**ARRETE INTERPREFECTORAL N° 2020/DRIEE/SPE/045 MODIFIANT
L'ARRÊTÉ INTER-PREFECTORAL N° 2017/DRIEE/SPE/053
AUTORISANT LE PROLONGEMENT DU RER E DE NANTERRE (92) A MANTES-LA-JOLIE (78)**

présentée par la Société Nationale des Chemins de Fer français (SNCF) Réseau

ZONE ONF n°19 : Commune de Guerville, Parcelle AB n°7, Propriété de Ciments Calcia
Commune de Guerville, Parcelle AB n°9, Propriété de SNCF Réseau

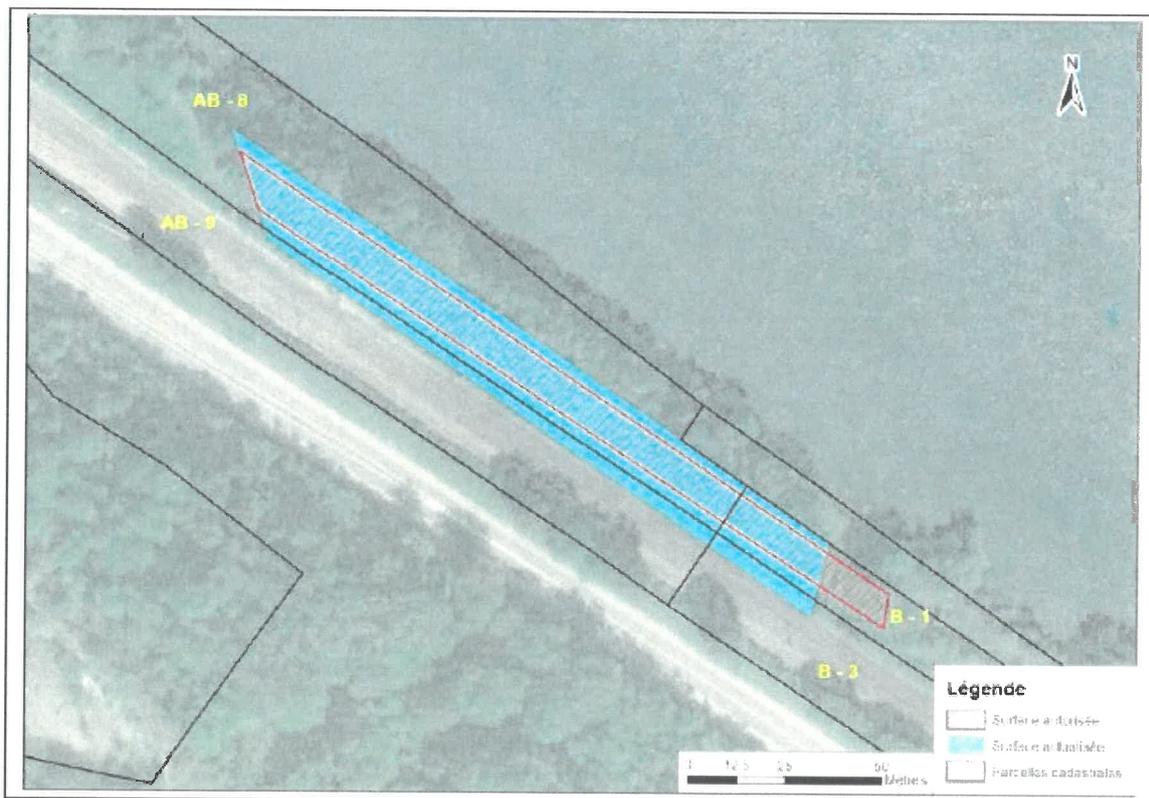
14.2 Modification de l'opération de défrichement Guerville

Le défrichement de 0,0570 m² de parcelles de bois situées à GUERVILLE (78) est autorisé sur les parcelles suivantes, conformément au plan annexé :

Figure 13 : Localisation des mesures de compensation écologique, de confortement de berges et de remise en état / accompagnement pour le Martin-pêcheur d'Europe (Source : carte Géoportail et données Systra)

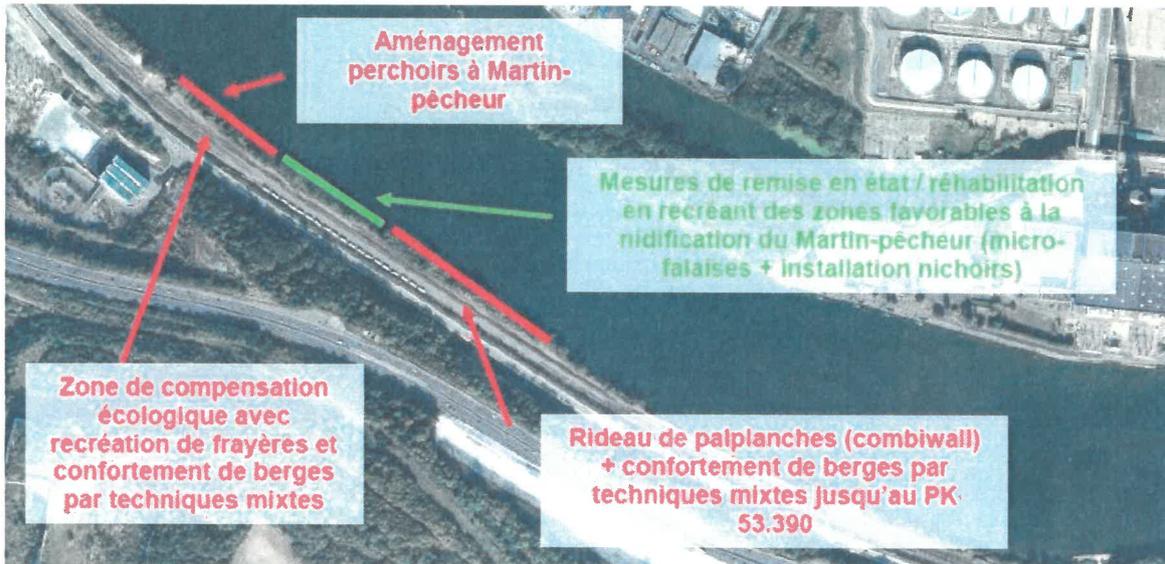
15.2 Modification de la localisation des opérations en faveur du Martin-Pêcheur
